Vooroverlegreactie voorontwerp-omgevingsvergunning 'bushalten Brabantliner in Nieuwendijk'

Vooroverlegreactie voorontwerp-omgevingsvergunning 'Bushalten Brabantliner in Nieuwendijk'

Onderwerp:
Wateradvies 'aanleg extra parkeerplaatsen nabij Tamoil te Nieuwendijk'

Vorbereiding en opstellen bestek halteplaatsen
directe omgeving A27 te Nieuwendijk

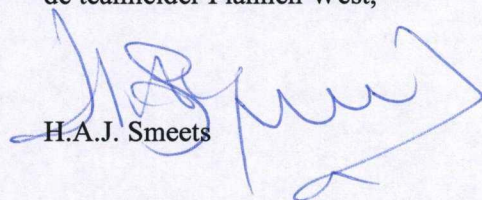
Twee parkeerplaatsen die ten zuiden van de straat 'Dijkje' zijn voorzien, liggen gedeeltelijk binnen de Keurzone van een A-watergang. Dit hebben wij al telefonisch bij de gemeente opgemerkt. Mevrouw A. Goeree van onze afdeling Vergunningen en de heer Mudde van de gemeente Werkendam hebben afgesproken dat er aanvullend overleg zal plaatsvinden over de parkeerplaatsen nabij de A-watergang. Daarbij wordt bekeken op welke wijze het doelmatig onderhoud van de watergang kan worden geborgd. Dit kan betekenen dat er kleine aanpassingen nodig zijn.

Wij adviseren positief over het plan, mits er nader overleg plaatsvindt dat leidt tot een werkwijze waarop het doelmatig onderhoud van de A-watergang ten zuiden van het plangebied kan worden geborgd.

Situatie te maken werk
Blad 1 variant Z: Locatie Doornseweg

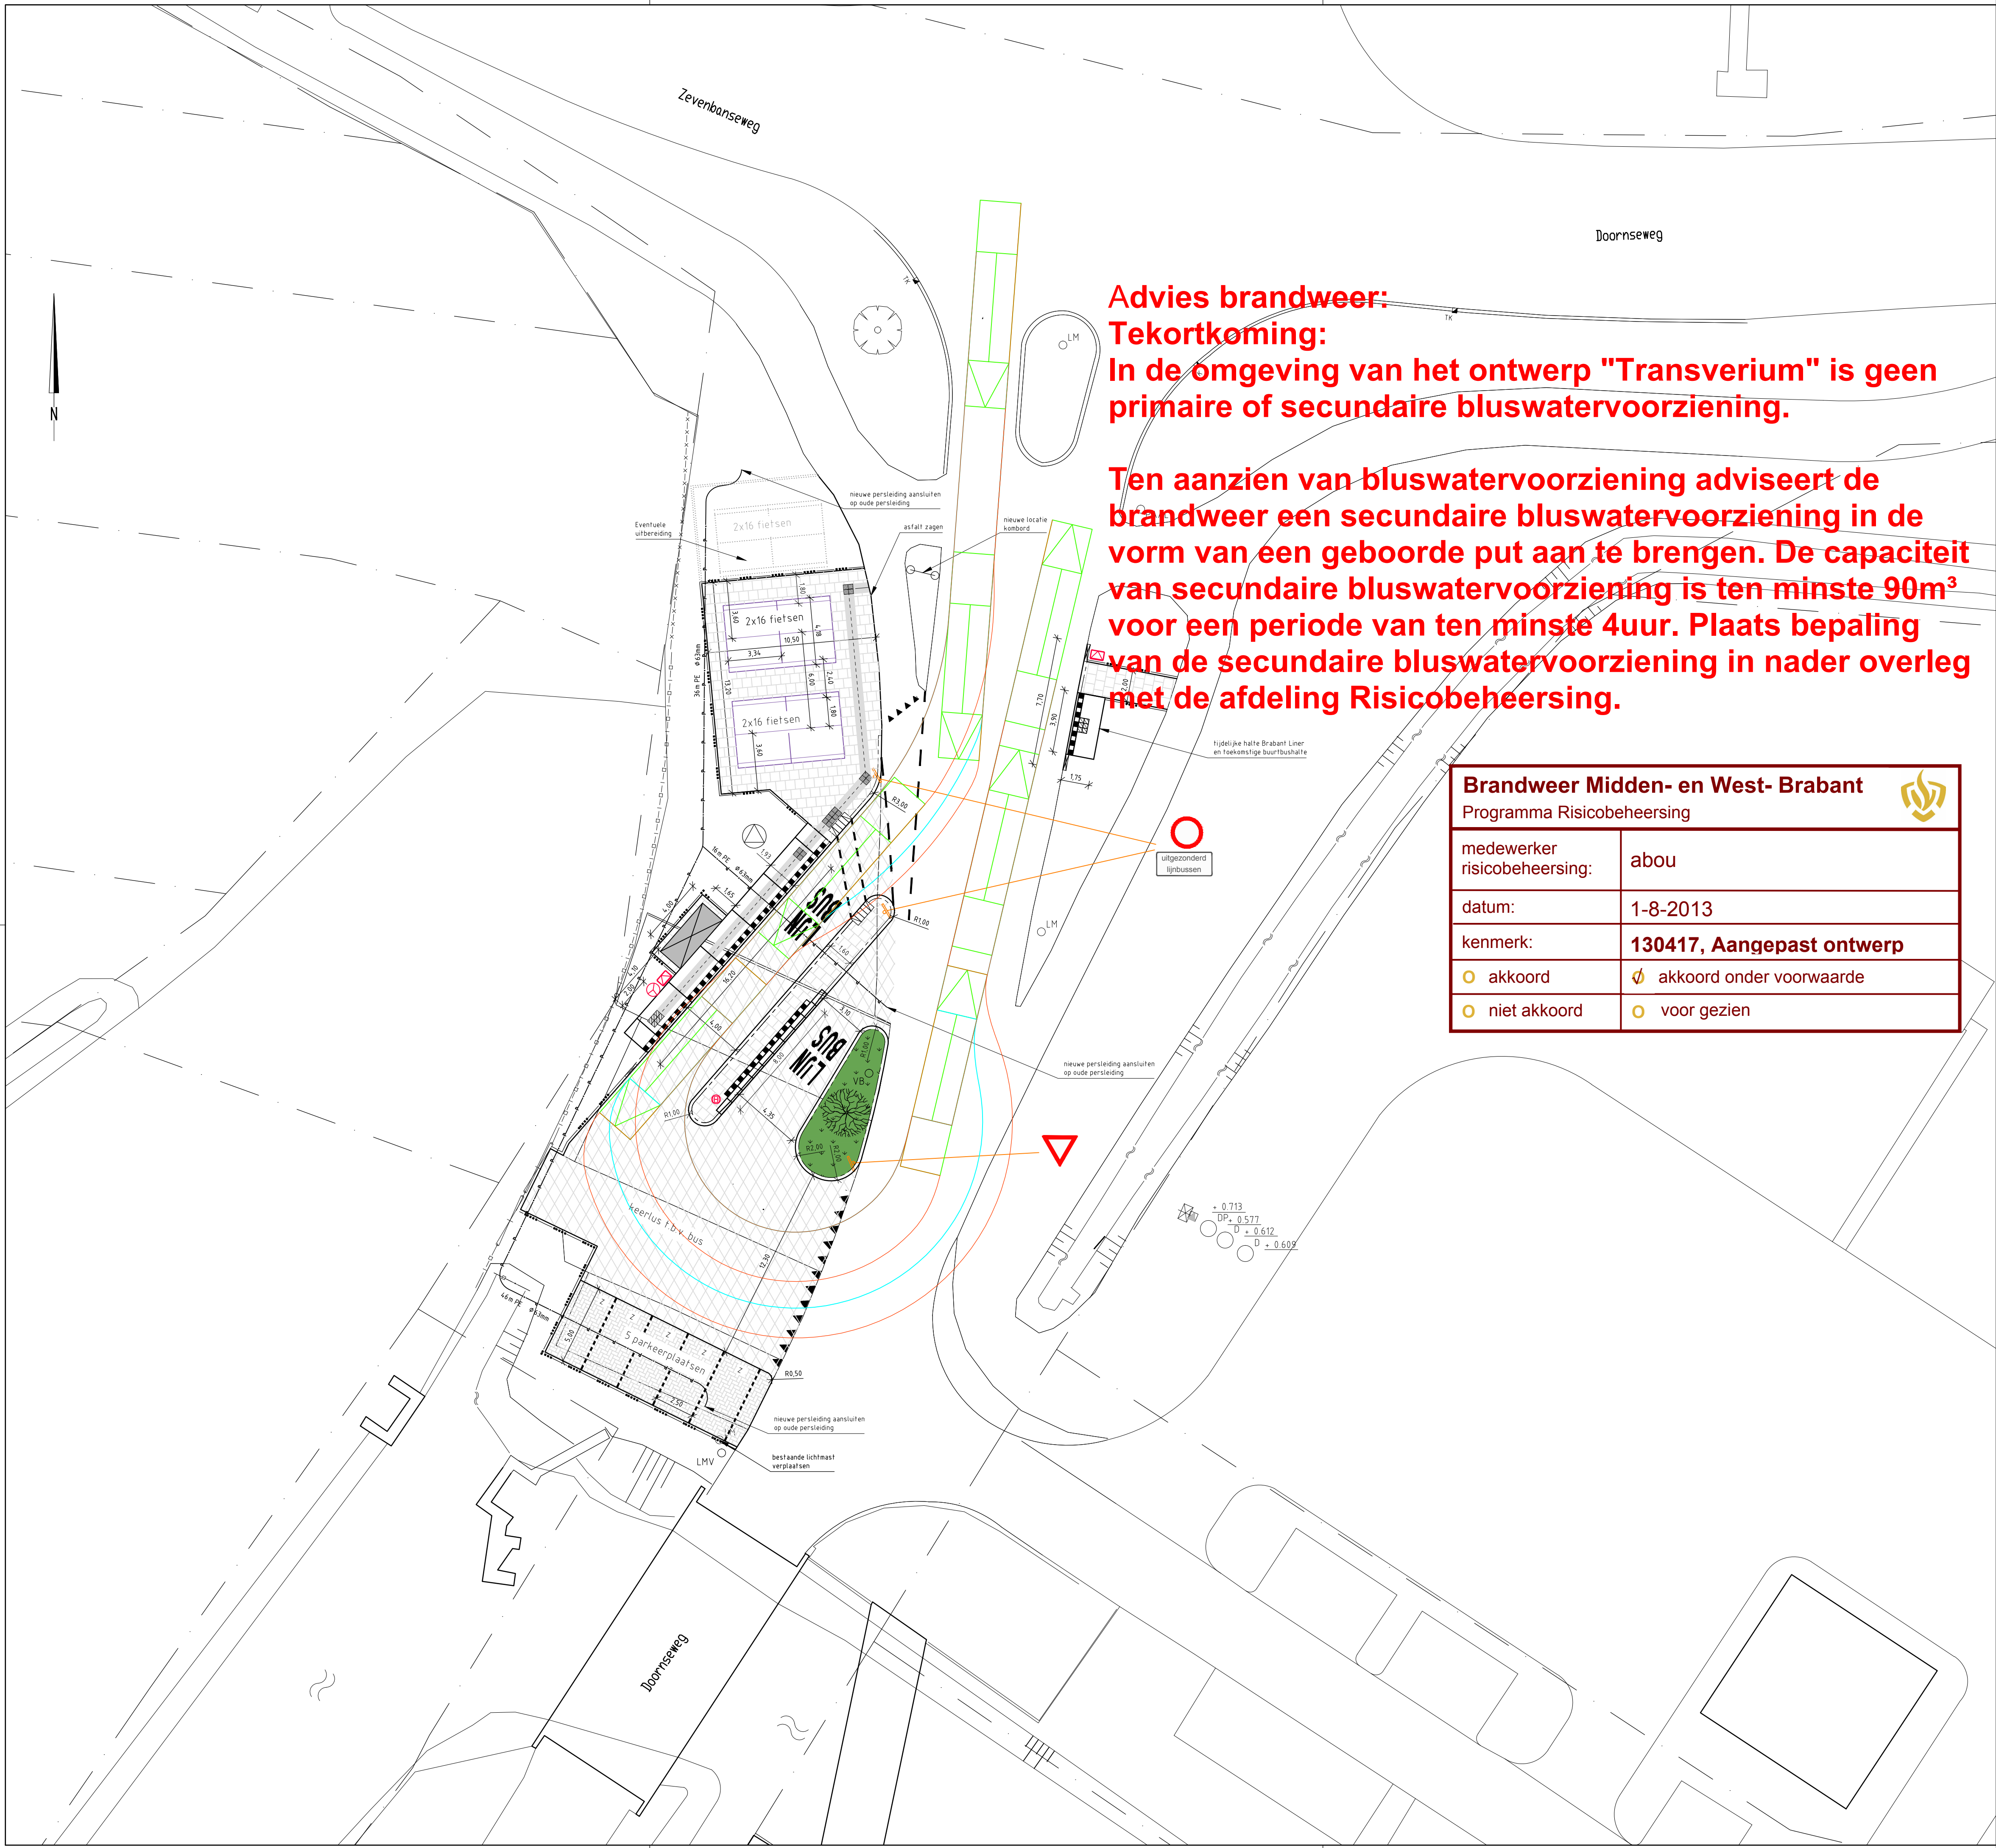
**Advies brandweer:
Tekortkoming:
In de omgeving van het ontwerp "Transverium" is geen
primaire of secundaire bluswatervoorziening.**

**Ten aanzien van bluswatervoorziening adviseert de
brandweer een secundaire bluswatervoorziening in de
vorm van een geboorde put aan te brengen. De capaciteit
van secundaire bluswatervoorziening is ten minste 90m³
voor een periode van ten minste 4uur. Plaats bepaling
van de secundaire bluswatervoorziening in nader overleg
met de afdeling Risicobeheersing.**
